Avis délibéré
de la Mission régionale d'autorité environnementale
Corse
**sur le projet de carrière de Pietre Scrite sur le territoire de la
commune de Brando (Haute-Corse)**

N°MRAe
2023CORSE / PC 3

Figure 2 : Phasage des zones d'extraction envisagées : secteur nord à gauche et est à droite (source : étude d'impact)

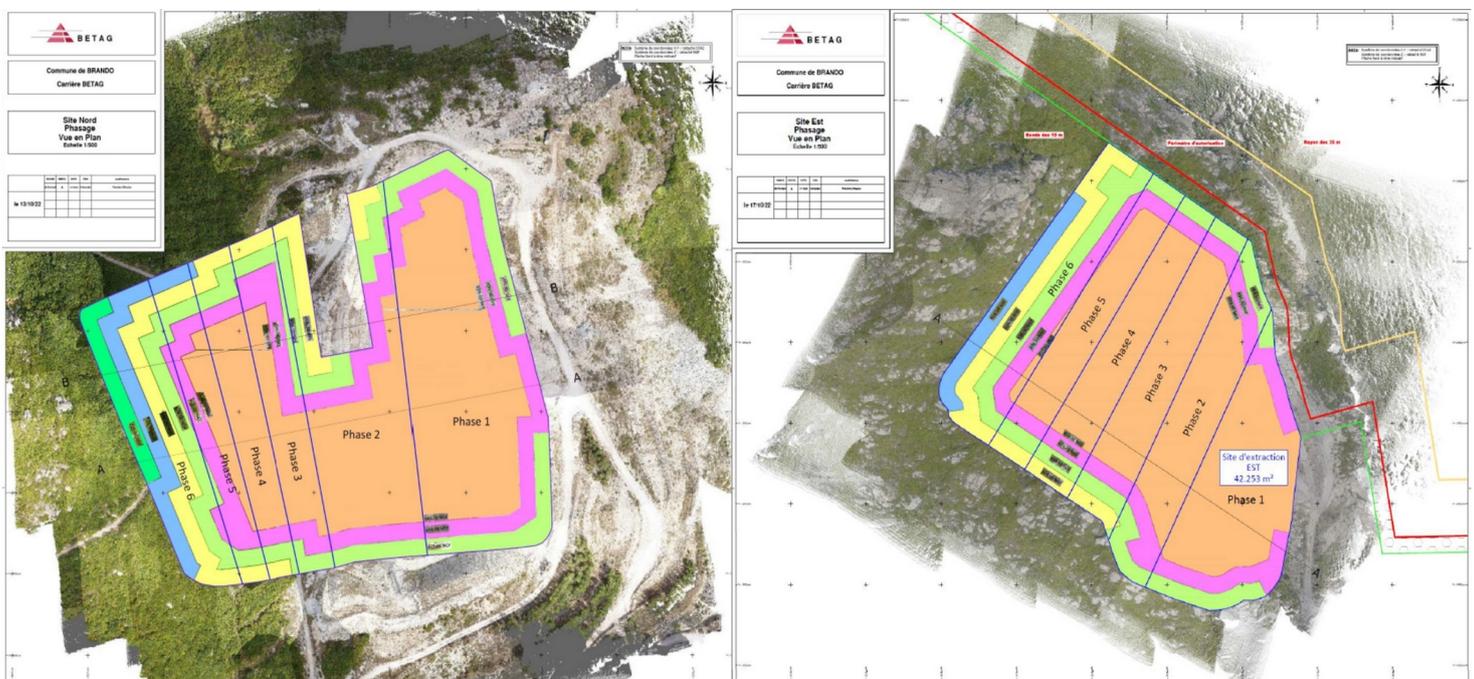
Enfin, la zone enclavée non exploitée (cf figure 2) au milieu du secteur nord (du fait d'une absence de maîtrise foncière) interroge notamment vis-à-vis de la réhabilitation du site en fin d'exploitation mais également pour la stabilité des fronts.

- **en confirmant que les merlons qui font actuellement office d'écran paysager (au sud de chaque secteur d'extraction) seront bien conservés durant toute la durée de la nouvelle exploitation ;**
- **en complétant l'étude de stabilité de la zone non exploitée du secteur nord.**
- **en proposant des mesures de suivi concernant les incidences paysagères des zones de stockage (limitation à cinq mètres de hauteur) pendant la phase d'exploitation ;**
- **en reprenant le dimensionnement, la colorimétrie et l'insertion du hangar projeté.**

Figure 4 : cartographie des habitats naturels des secteurs d'extraction nord et est (source : annexe 2 du DDAE⁸, volet naturaliste)

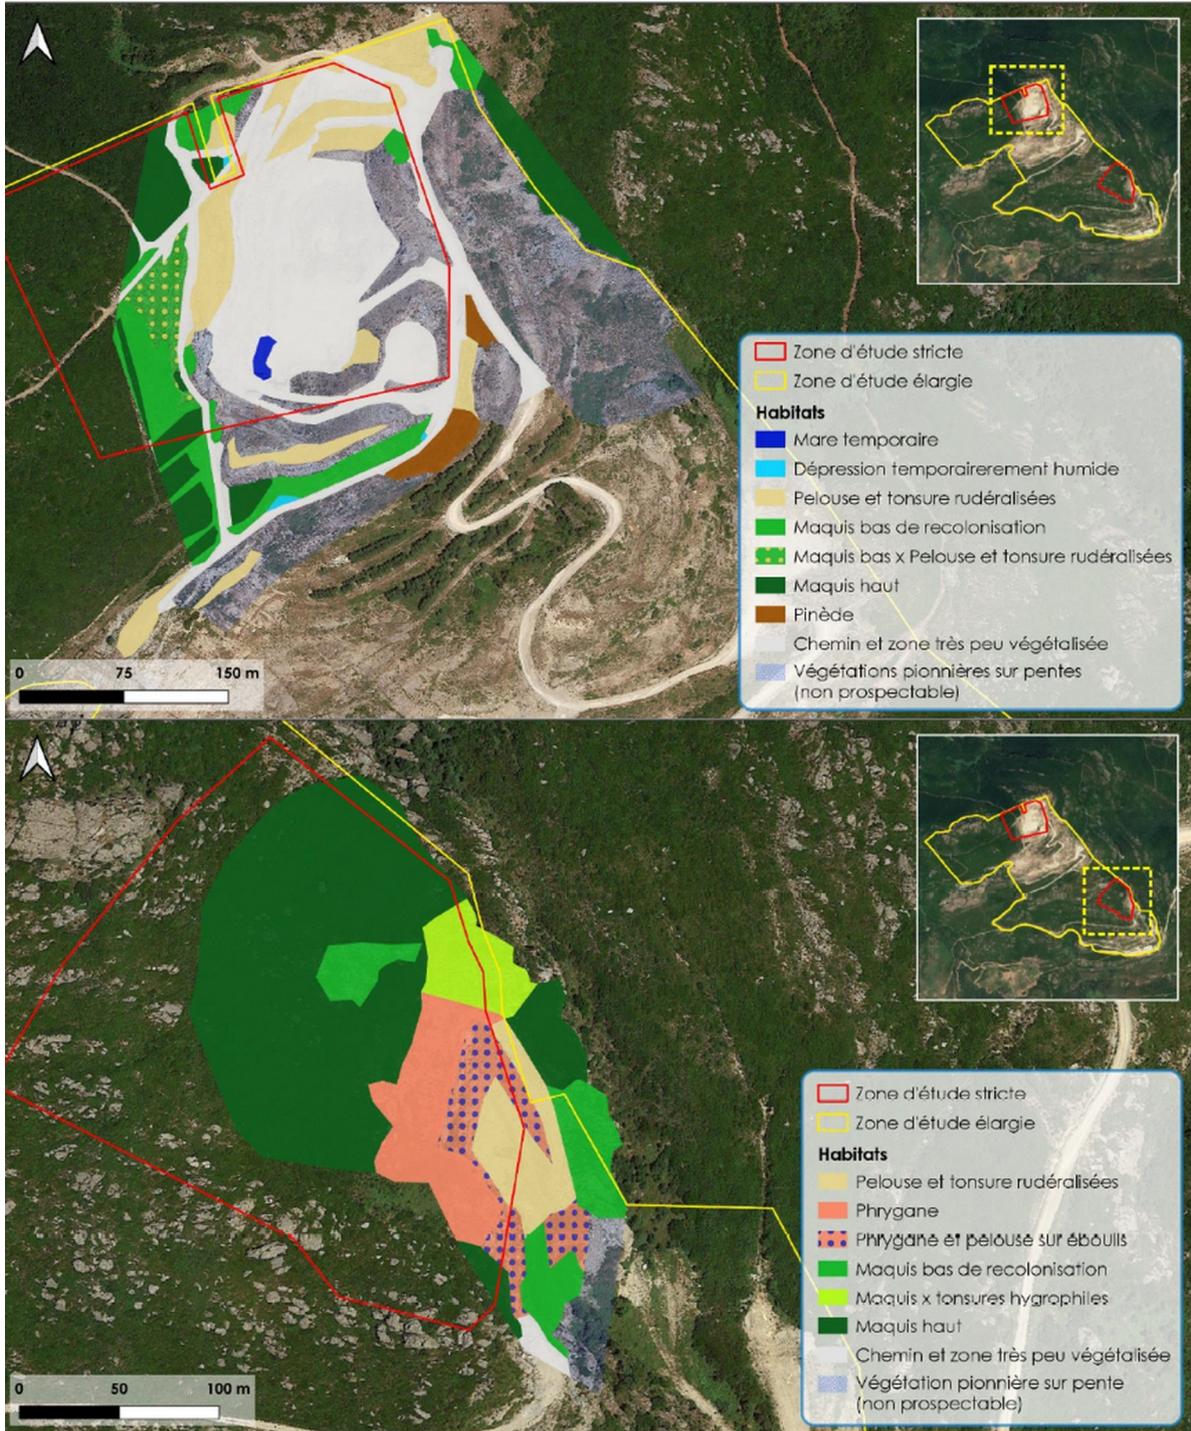
Des mesures sont prévues afin de limiter les incidences du projet sur certains de ces habitats, notamment la mare permanente située à proximité immédiate de la piste et en particulier la mise en œuvre d'un revêtement sur la portion de piste à proximité de ces habitats, afin de réduire l'envol de poussières et ainsi contribuer à la réduction de la pollution de celle-ci. Une telle mesure peut s'avérer nécessaire mais non suffisante en l'absence d'autres protections physiques, par exemple des obstacles pour empêcher l'accès et la destruction des habitats lors de l'exploitation.

Figure 5 : résultats des inventaires floristiques (source : annexe 2 du DDAE : volet naturaliste)

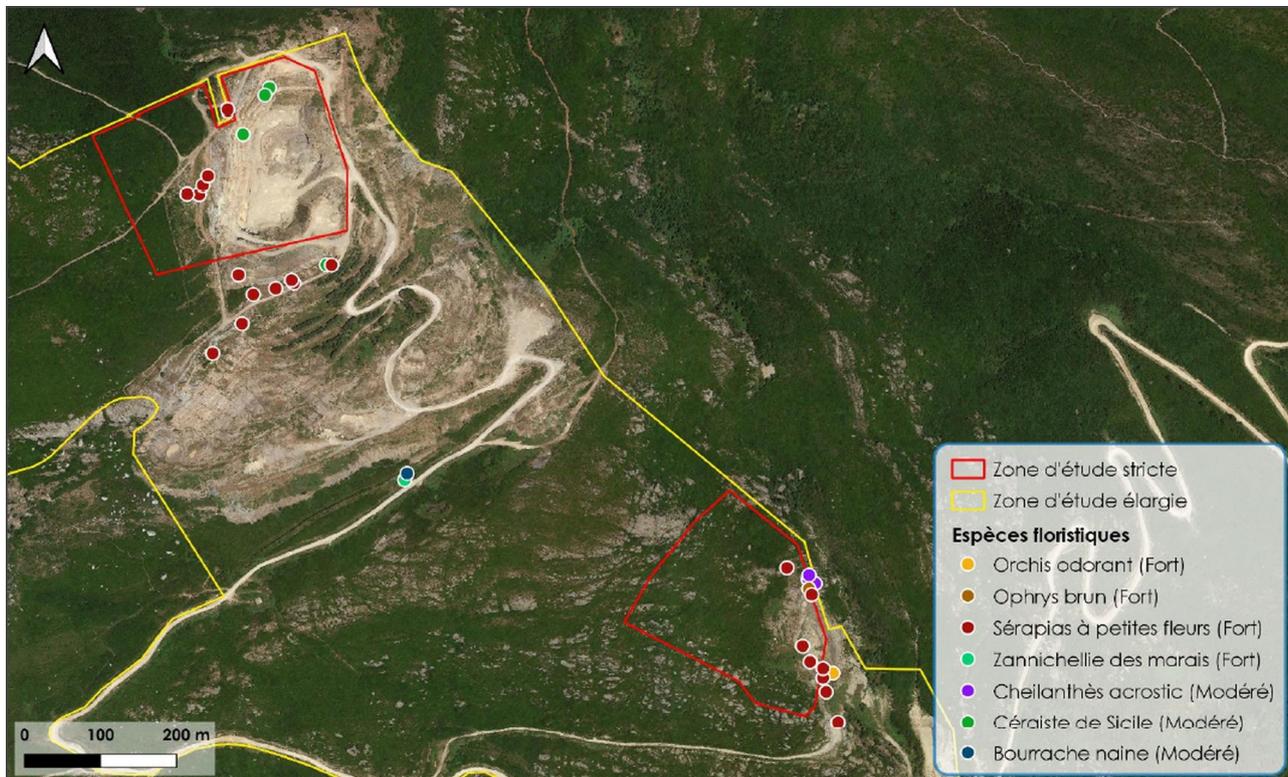
Afin de limiter les incidences du projet sur les espèces identifiées, la seule mesure prévue est le revêtement d'une partie de la piste intérieure qui permettra de réduire les incidences sur les deux pieds identifiés au niveau de la mare permanente oligotrophe à Characées et une désensibilisation des milieux au sein des futurs périmètres d'exploitation.

Pour les espèces localisées au sein des périmètres d'exploitation, la seule mesure proposée est une mesure de transplantation des *Serapias parviflora*. Cette mesure est une mesure d'accompagnement (présentée dans le dossier comme mesure de compensation) nécessitant la réalisation d'un dossier de dérogation relatif à l'interdiction de destruction d'espèces protégées.

La MRAe s'interroge sur l'absence de mesures de protection fortes sur les zones sensibles situées à proximité des périmètres d'exploitation et sur l'absence de mesure d'évitement des enjeux identifiés au sein de ces périmètres d'exploitation au regard de la surface restreinte qu'ils occupent.

Figure 7 : résultats d'inventaires sur l'avifaune (source : annexe 2 du DDAE, volet naturaliste)

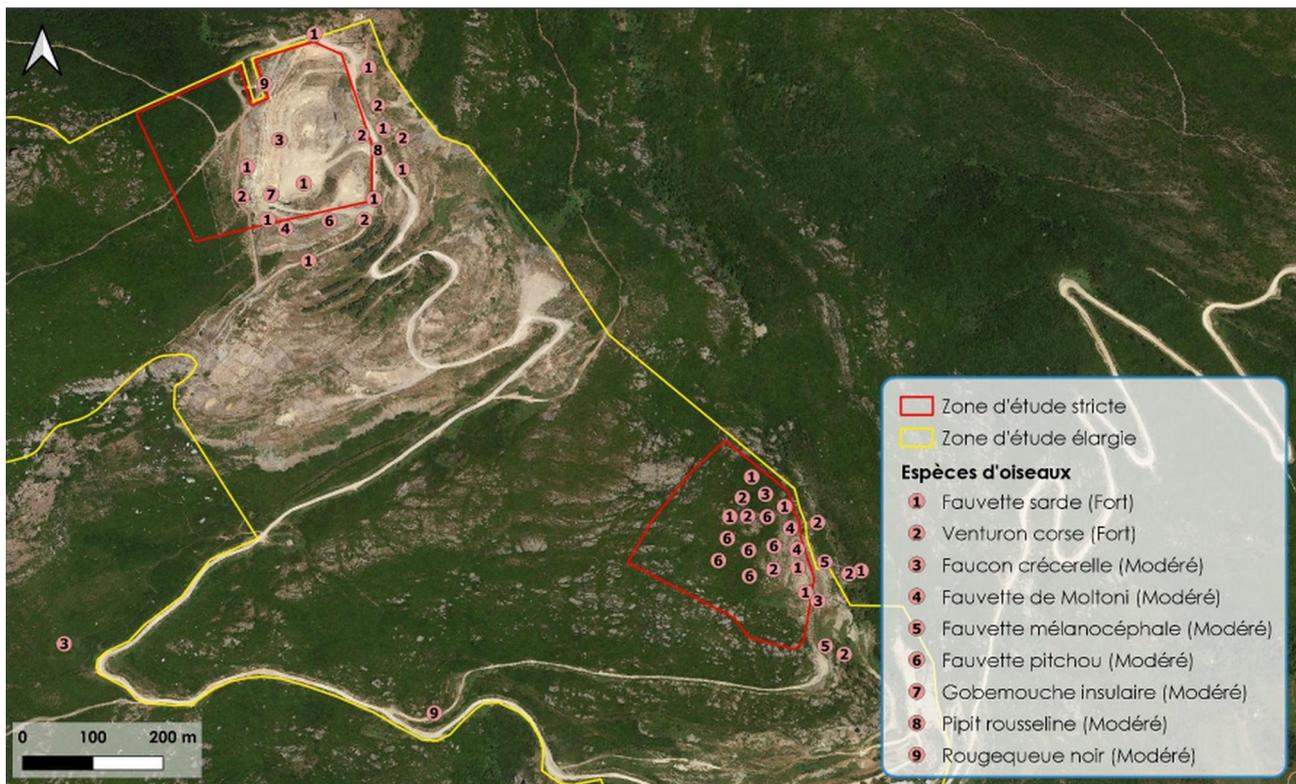
Pour limiter les incidences du projet, une seule mesure de réduction (classée comme mesure de compensation dans l'étude d'impact, mesure MC4) est proposée, à savoir la pose de nichoirs.

La MRAe recommande de compléter l'étude d'impact en proposant des mesures de gestion favorables aux espèces impactées sur le site, notamment dans les zones non exploitées. Au regard des impacts résiduels significatifs du projet, la MRAe recommande également de revoir la séquence ERC de manière à limiter les incidences du projet, notamment sur la flore, les chiroptères et l'avifaune en prenant notamment en considération le caractère limité des surfaces concernées par les enjeux de biodiversité identifiés.

Figure 8 : insertion du projet depuis la table d'orientation, avec mise en œuvre des mesures d'amélioration paysagère proposées (source : étude d'impact)

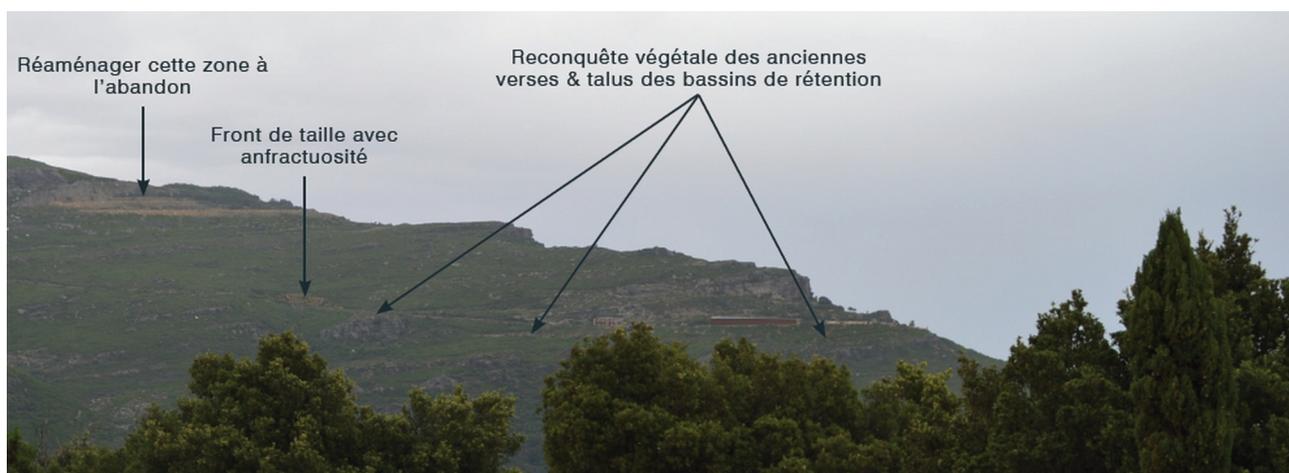
Le dimensionnement et l'implantation du hangar posent question au regard de son fort impact paysager.

Figure 10 : plan de réaménagement final de la carrière (source : étude d'impact)

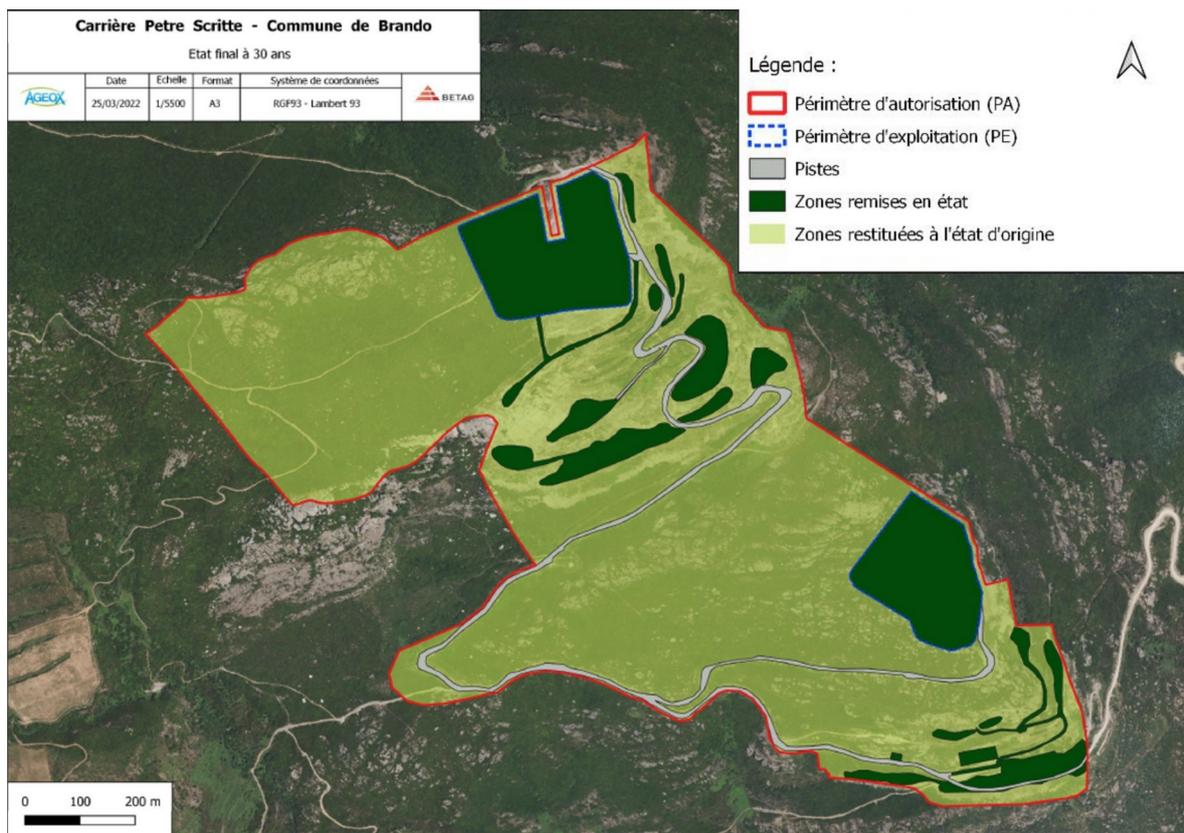
Au terme des 30 années d'exploitation, une grande partie des zones dégradées seront requalifiées (voir figure suivante). Les fronts de taille seront remodelés et les zones anthropisées par l'exploitation seront requalifiées (essences locales) afin de créer des milieux ouverts favorables à l'avifaune et à la flore. Les terrains ainsi remis en état favoriseront également la création de mares temporaires, habitat favorable aux amphibiens et à la flore hygrophile. La MRAe note cependant que le remodelage n'est pas prévu à l'avancement de l'exploitation.

La MRAe recommande de compléter l'étude d'impact en analysant la possibilité de réaliser un remodelage des fronts de taille en fin de chaque phase, afin de s'assurer de l'absence de risque lié à la stabilité des fronts et de limiter les incidences sur le paysage durant la phase d'exploitation.

Figure 11 : gestion des pistes d'accès intérieures au site (source:étude d'impact, modifié)

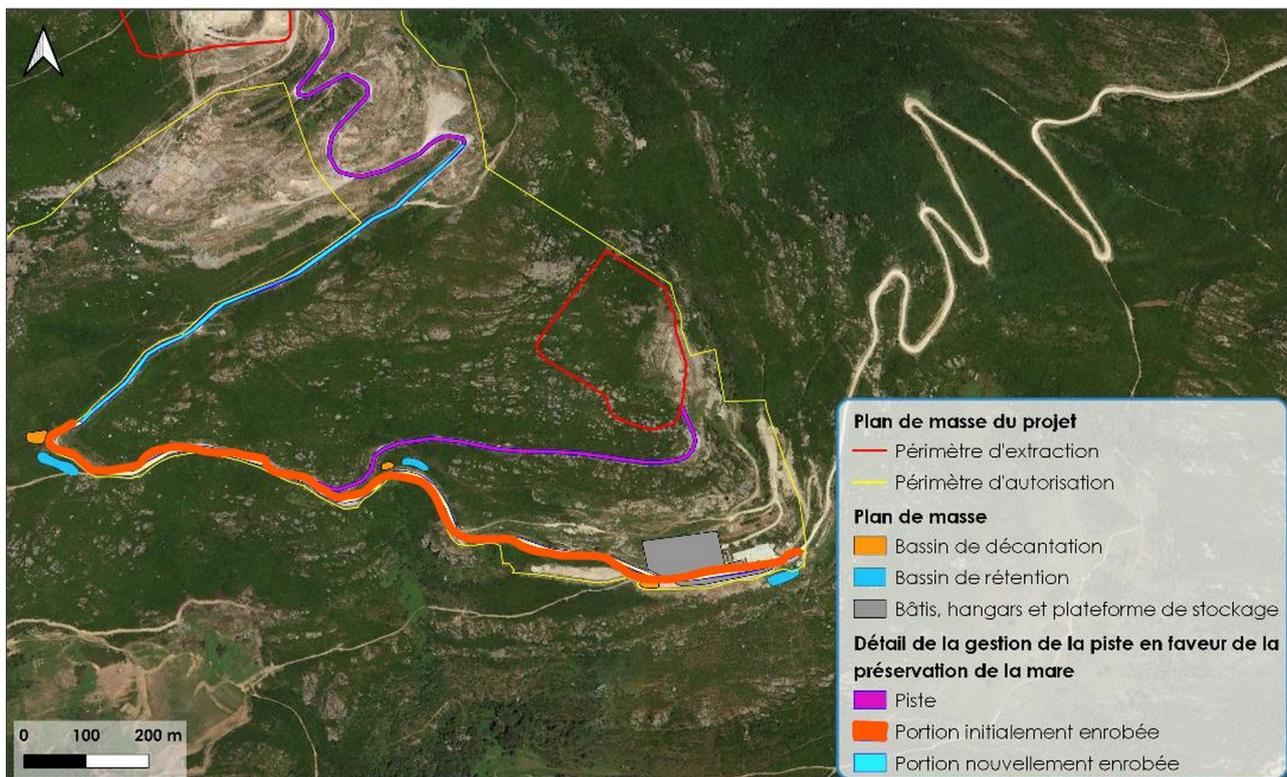
La MRAe regrette l'absence de retour d'expérience sur l'envol de poussières concernant la précédente exploitation, qui aurait permis de fournir des indications utiles pour la future exploitation, dont les volumes extraits seront plus conséquents (200 000 t/an contre 140 000 t/an).
